Unterschied Modell HX40V zu HY40V

Fahrzeughersteller: IVECO

Motorcode: CURSOR 8 / 10

BTS-Nr.: T911363, T914084

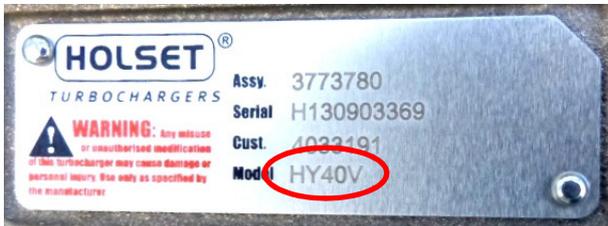
Die veraltete HX-Baureihe hat einen flachen verschraubten Flansch am Turbinen-Ausgang.
(keine Abbildung)

Bei der aktuellen HY-Baureihe ist die Abgasanlage mit V-Band-Schelle auf einem konischen Sitz montiert.

Die Umrüstung von Turbolader Modell-Reihe **HX** auf Modell-Reihe HY, bzw. HE kann nur durch eine IVECO-Fachwerkstatt durchgeführt werden. Das Motorsteuergerät muss neu programmiert werden und es sind geänderte Bauteile der Abgas- und Ansauganlage zu verbauen.
